經濟部標準檢驗局 書函

電氣商品檢測技術一致性研討會會議紀錄

開會時間：109年11月13日（五）上午9時30分

Geräte-Steckdose (Connector with Thermostat)

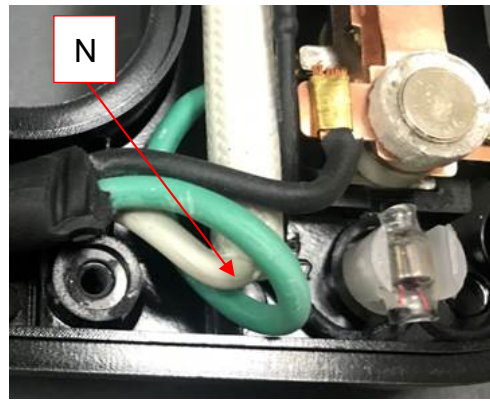
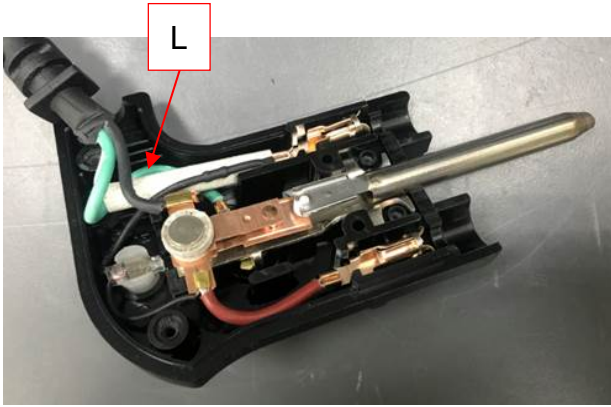
電源線組之連接器具有可調式溫度控制器，電源線組已取得商品驗證登錄證書，電器耦合器（連接器+電器入口插座；非標準極形）已取得 IEC/EN 60320-1 證書，可調式溫度控制器亦取得 EN 60730-1、EN 60730-2-9 證書，前述電源線組如下圖所示，請討論使用於家電產品是否須再評估電源線與連接器之測試（CNS 690、CNS 60799、IEC 60320-1）。

產品電源線固定連接於 L 為溫控器；N 連接溫度保險絲。

該非分離式電源線組與連接器端子的連接為壓接（crimped）方式（如下所示），其電源線、電器耦合器（連接器+電器入口插座）及溫度控制器皆已驗證，不須再額外隨產品檢驗。

非分離式電源線組之截面積符合電器額定，安裝於已驗證的連接器上，連接器為電器之零組件，依據 CNS 60335-1 評估拉力、扭力及電源線、耦合器的金屬棒溫升量測，應可滿足標準要求。

依產品個別標準（如 CNS 60335-2-9：105 年版）之 24.1.5 追加，連接器中具有恆溫器、溫度斷路器或熔線的電器耦合器，已有相關要求，請實驗室依規定評估其符合性。

除了可調式溫度控制器具有 EN 60730-2-9 歐規認可外，連接器及金屬棒要量測溫度，同時也必須滿足 CNS 60335-2-9 第 24.1.5 節要求。

若電源線組已取得驗證登錄證書，電器耦合器 (連接器+電器入口插座) 亦符合 IEC/EN 60320-1 驗證標準，針對電源線組、電器耦合器 (連接器+電器入口插座) 應無須額外依據相關零組件標準隨產品檢驗。

該電源線組屬於分離式電源線組，原則上應符合 CNS 690+CNS 60799+IEC 60320-1。雖然電源線及非標準極型的連接器已分別取得 BSMI 及 EN 相對應標準認可，但連接器部分在進行測試時不可能搭配 BSMI 認可的電源線，因此在部分測試應再加以評估 (如 bending test)。從另一觀點來看當初此連接器與搭配的電源線一同取得證書，現廠商自行將其改為 BSMI 的電線，在此同時這證書就失去參考的意義，所以評估部份測試是需要的。

1. 針對 UL 所提加以評估之測試，這在 IEC 60320-1 裡面有 flexing test (2001 版 22.4 或 2018 版 22.3)，此項測試的設備與家電 CNS 60335-1 23.3 相同，建議加以評估測試即可。

本案非分離式電源線組（已取得商品驗證登錄證書）及連接器（已符合 IEC 60320-1 驗證）組裝為電源線組，應依公告之檢驗標準（CNS 690、CNS 60799、IEC 60320-1）隨產品檢驗評估「連接器」與「電線」連接之相關試驗要求（例如：IEC 60320-1 Cl. 22 Cords and their connection）。

1.2.10 嵌燈 (recessed luminaire)

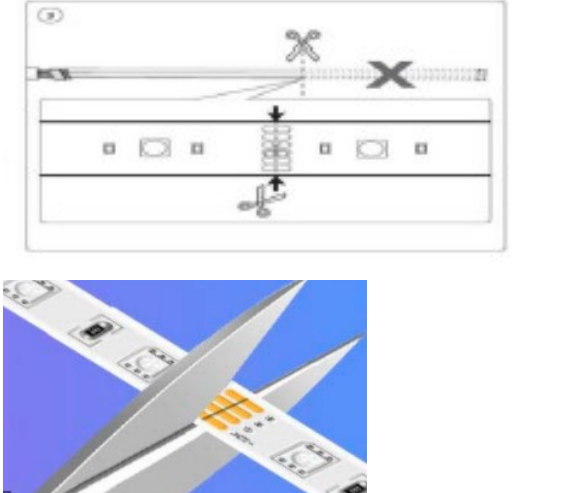
本案產品(插牆式電源供應器+燈條;附遙控器),說明書安裝方式為「3M膠帶」固定。依 CNS14335 (88年版)第 1.2.8 節至第 1.2.10 節,檢視該燈具固定機構(3M膠帶),有不符第 1.2.8 節固定型燈具固定後僅能以工具移開定義之虞,且不符第 1.2.9 節攜帶型燈具連接電源時,能移至另一處之定義,且該燈具固定機構亦可能安裝於凹處表面...等嵌燈安裝位置。建議廠商依標準確認設計燈具之型式(固定/攜帶/嵌入式),再依安裝說明及構造確認適用之檢驗標準。若燈具具備一種以上之型式(固定/攜帶/嵌入式),則對應公告檢驗標準均應符合。

- 1.請一併討論安裝方式為「強力磁鐵」固定之燈具型式(固定/攜帶/嵌入型)，以確認適用之本局公告檢驗標準(IEC 60598-2-1/IEC 60598-2-4/IEC 60598-2-2)。
- 2.據了解採用此設計之廠商為國際性廠商，考量與國際接軌，建議相關廠商提供國際間驗證機構之判定原則或案例，供本局討論決議。

1. 此產品較不適用於攜帶式燈具 IEC 60598-2-4，因無法輕易從 A 處轉移至 B 處（有些黏膠材質是不易拆除的），且此標準重點在插拔容易，隨處可用不須任何安裝。
2. 此產品較不適用於嵌入式燈具 IEC 60598-2-2，依其名是天花板再加工（如嵌入孔），且標準諸多章節敘述如何判定天花板的內部空間，燈體頂部被覆蓋的狀態…等等，諸多條文可能無法進行判定。
3. 在 IEC 60598-2-21 尚未列為檢驗適用標準之前，評估此產品可能較適用於固定式燈具 IEC 60598-2-1，因至少在乎貼木板面時，能測出它的安全溫度，而大部分章節使用通則 CNS 14335，涵蓋範圍廣，建議未公告 IEC 60598-2-21 檢驗標準時，暫用 IEC 60598-2-1 檢驗標準是最好的選項。

依本局公告檢驗標準，判斷本案商品適用之檢驗標準為 CNS 14335（88 年版）及 IEC 60598-2-1（1979）（一般用途固定式燈具；Fixed general purpose luminaires），對於「3M 膠帶」、「強力磁鐵」等固定機構，須符合檢驗標準要求（例如 CNS 14335 第 4.14 節…等）。考量與國際接軌，建議第一組將 IEC 60598-2-21...等國際標準調和為 CNS 國家標準，第三組規劃納入公告檢驗標準。
